Transversale Kaala Gomen - Lot 1 - Tr02

Localisation des examens et avis géotechniques

25/11/2024

Plan - Transversale Kaala Gomen - Lot 1 - Tr02 / Rapport Géotechnique / TC1.2 - PL41 - PK 59610-61010

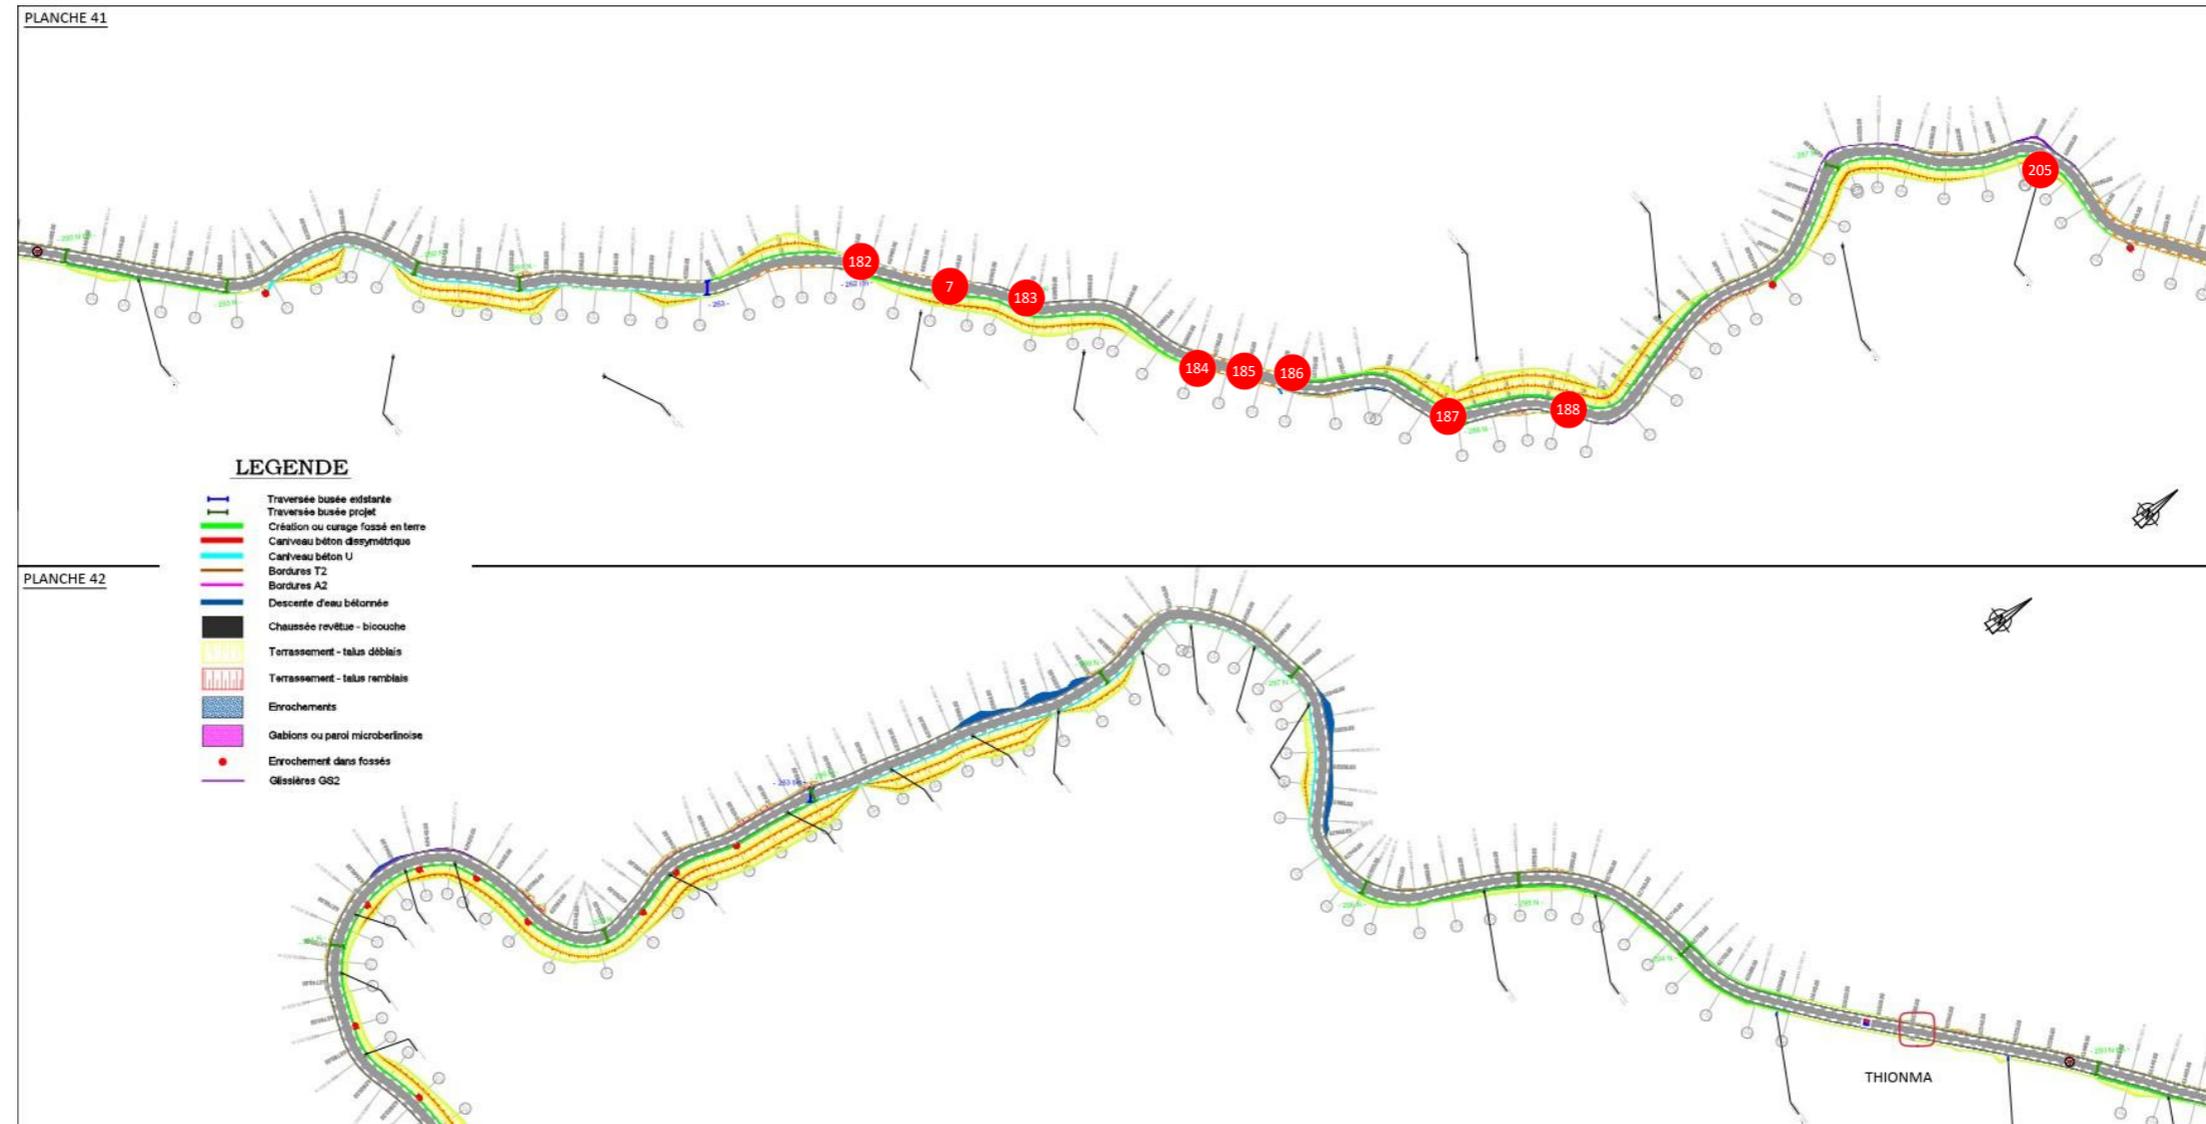
N°		LOT	ENTREPRISE	INTITULÉ	DATE BUTOIR	LOCALISATION	OBSERVATIONS	ÉTAT
7	X	3 GEOTECHNICIEN		Zone de rétrécissement.	08/10/2024			À corriger
182				Descente d'eau existante à reprendre	08/10/2024			À corriger
183				Descente d'eau bétonnée existante à reprendre suite effondrement	08/10/2024			À corriger
184				Exutoire de fossé à bétonner	08/10/2024			À corriger
185				Zone en toit merlon à remplacer par des bordures de part et d'autre	08/10/2024			À corriger
186				Exutoire de fossé à bétonner	08/10/2024			À corriger
187				Forcer le dévers	08/10/2024			À corriger
188				Ravine à gérer. Béton cyclopéen demandé	08/10/2024			À corriger
205				Le poteau EEC n'a pas permis de terrasser convenablement au pied	08/10/2024			À corriger

Plan - Transversale Kaala Gomen - Lot 1 - Tr02 / Rapport Géotechnique / TF planche 4 - PK 56580-58030

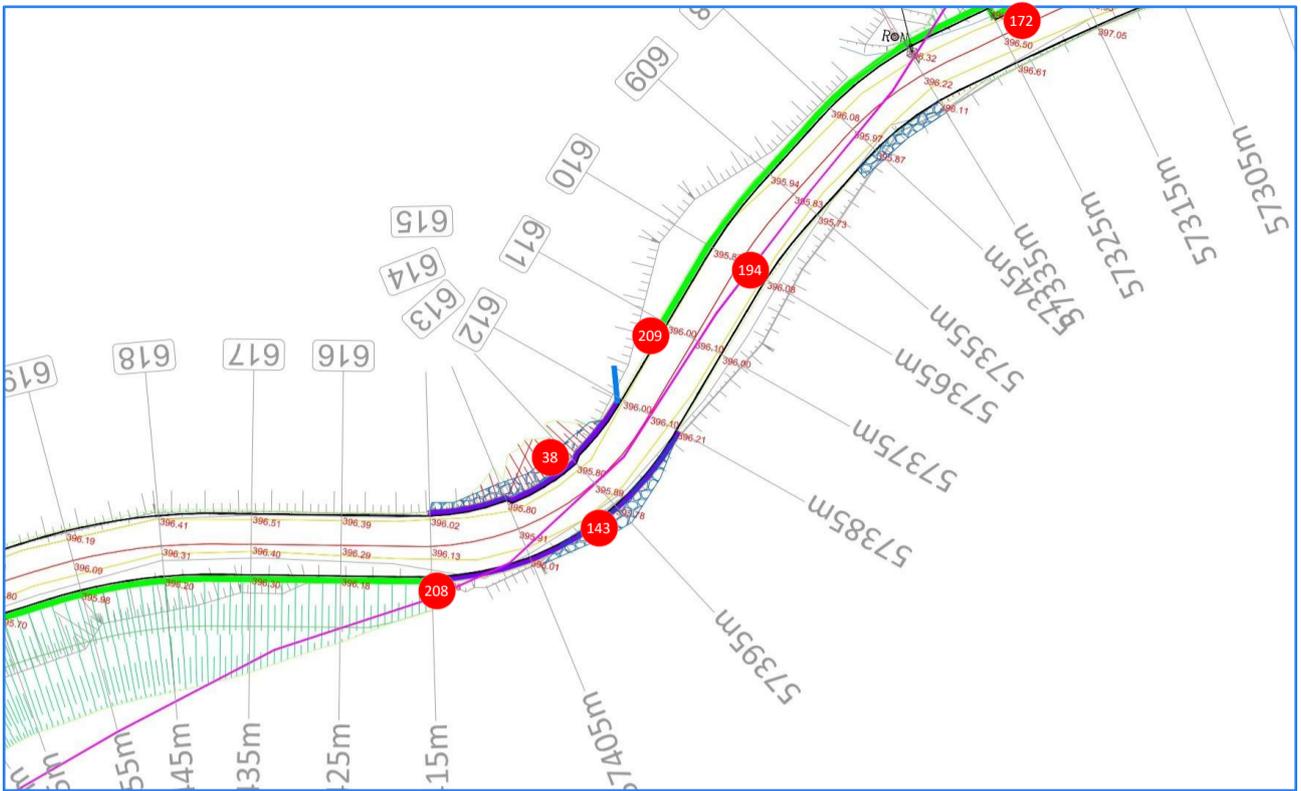
N°		LOT	ENTREPRISE	INTITULÉ	DATE BUTOIR	LOCALISATION	OBSERVATIONS	ÉTAT
38		3 GEOTECHNICIEN		Avis sur enrochement CRV07	08/10/2024		Enrochement très raide. Assise non garantie.	À corriger
42	X	3 GEOTECHNICIEN		Confortement amont et aval à prévoir	08/10/2024		Fondation lignes elec déchaussée, largeur voirie insuffisante.	À corriger
43	X	3 GEOTECHNICIEN		Confortement amont et aval à prévoir	08/10/2024		P599-P606 CRV04 LGC - confortements à prévoir.	À corriger
141				Ravine à gérer. Béton cyclopéen demandé	08/10/2024			À corriger
142				Ravine à gérer. Béton cyclopéen demandé	08/10/2024			À corriger
143				Ravine à gérer. prévoir bordure	08/10/2024			À corriger
172				Ravine à gérer. Béton cyclopéen demandé	08/10/2024			À corriger
194				Zone en toit : prévoir des bordures pour éviter les ravines	08/10/2024			À corriger
208				Sortie de fossé à bétonner	08/10/2024			À corriger
209				Sortie de fossé à bétonner	08/10/2024			À corriger

42

Confortement amont et aval à prévoir

43

Confortement amont et aval à prévoir

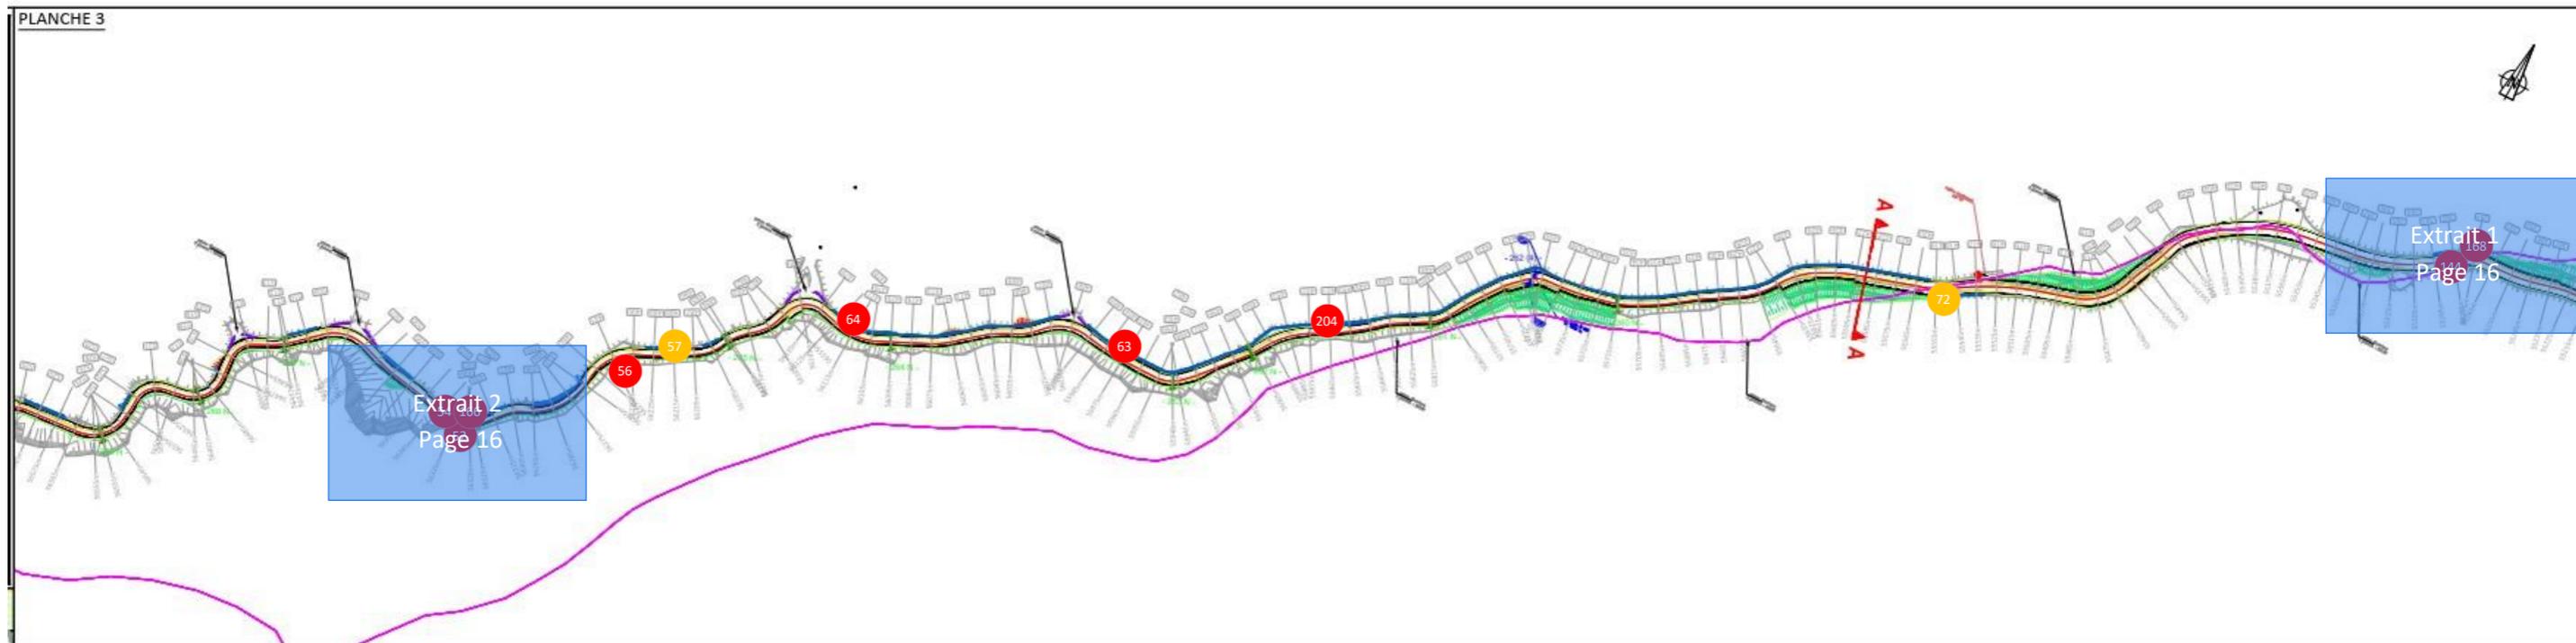
52

Prévoir étude type grillage plaqué

56

Confortement amont à prévoir. Voir CRV6 qui préconise une G5

57

Avis sur enrochement CRV07

Plan - Transversale Kaala Gomen - Lot 1 - Tr02 / Rapport Géotechnique / TF planche 3 - PK 55225-56580

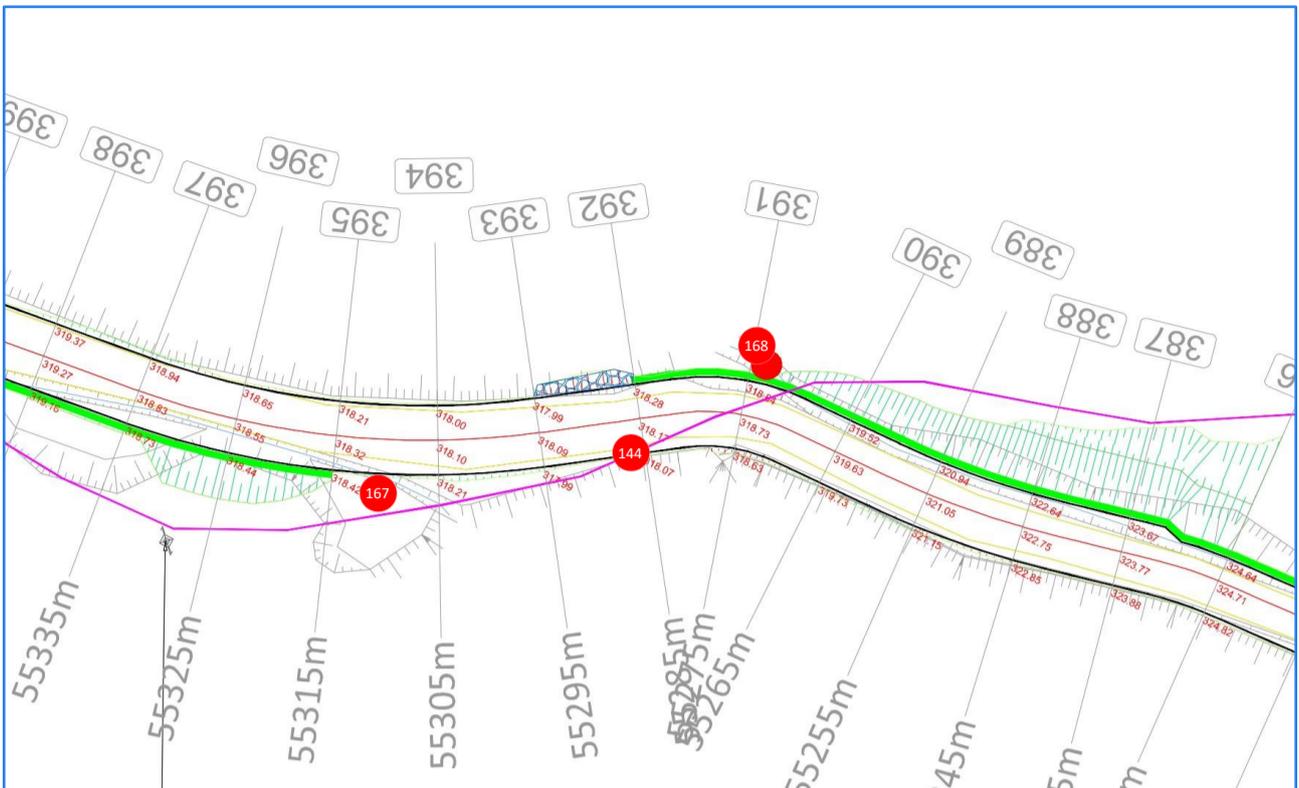
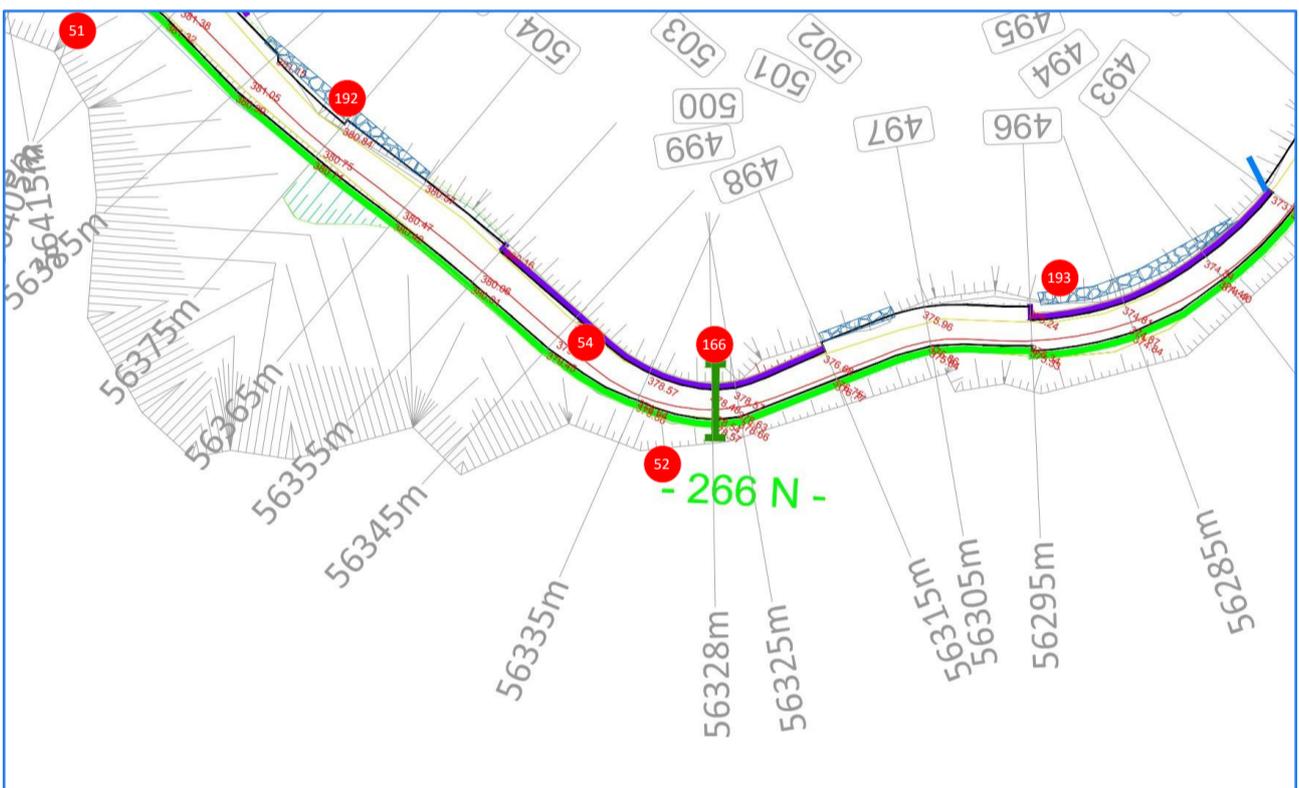
N°		LOT	ENTREPRISE	INTITULÉ	DATE BUTOIR	LOCALISATION	OBSERVATIONS	ÉTAT
51		3 GEOTECHNICIEN		Talus très alééré suite effondrement.	08/10/2024			À corriger
52	X	3 GEOTECHNICIEN		Prévoir étude type grillage plaqué	08/10/2024			À corriger
54		3 GEOTECHNICIEN		Étude complémentaire à prévoir pour élargissement	08/10/2024			À corriger
56	X	3 GEOTECHNICIEN		Confortement amont à prévoir. Voir CRV6 qui préconise une G5	08/10/2024		Voir CRV6.	À corriger
57	X	3 GEOTECHNICIEN		Avis sur enrochement CRV07	08/10/2024		Doute sur l'assise.	Corrigée
63		3 GEOTECHNICIEN		Étude complémentaire à prévoir talus aval	08/10/2024			À corriger
64		3 GEOTECHNICIEN		Étude complémentaire à prévoir talus aval	08/10/2024	264n bis		À corriger
72		3 GEOTECHNICIEN		Avis sur enrochement CRV07. Caniveau bétonné : ok	08/10/2024	260 Nbis	Doute sur l'assise.	Corrigée
144	X			Ravine	22/11/2024			À corriger
166				Descente d'eau bétonnée à finir	08/10/2024		266N	À corriger

167				Fossé à finir	08/10/2024			À corriger
168				Exutoire de fossé à finir	08/10/2024			À corriger
192		3 GEOTECHNICIEN		Enrochement provisoire réalisé par BOLLIET pour permettre la circulation. Le MOE émet des réserves compte-tenu de l'ouvrage et des réserves du LBTP et de LGC. Prévoir un acrosol.	08/10/2024			À corriger
193		3 GEOTECHNICIEN		Prévoir un confortement type acrosol P493-P498	08/10/2024			À corriger
204		3 GEOTECHNICIEN		Avis G5 pour réalisation d'un enrochement suivant CRV05	08/12/2024			À corriger

Plan - Transversale Kaala Gomen - Lot 1 - Tr02 / Rapport Géotechnique / TF planche 2 - PK 53425-55225

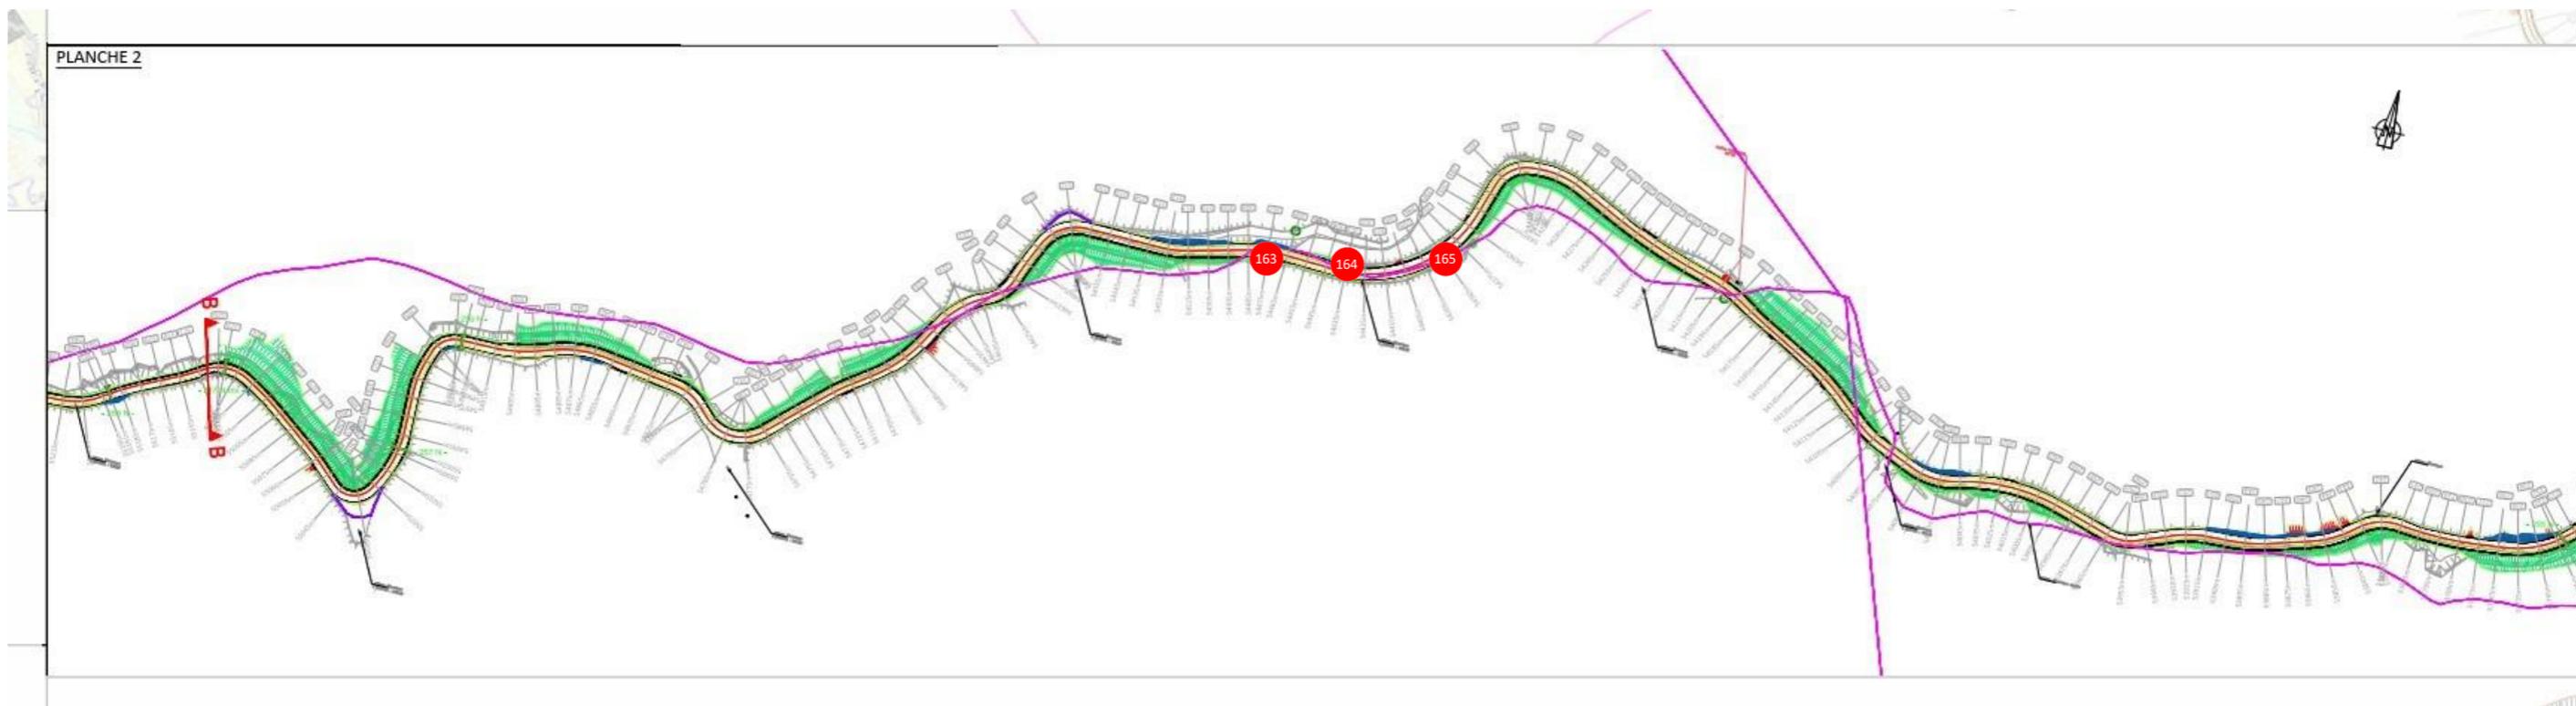
N°		LOT	ENTREPRISE	INTITULÉ	DATE BUTOIR	LOCALISATION	OBSERVATIONS	ÉTAT
163				Exutoire de fossé à finir.	18/10/2024		Suppression du bétonnage	À corriger
164				Exutoire de fossé à faire	18/10/2024			À corriger
165				Exutoire de fossé à faire	18/10/2024			À corriger
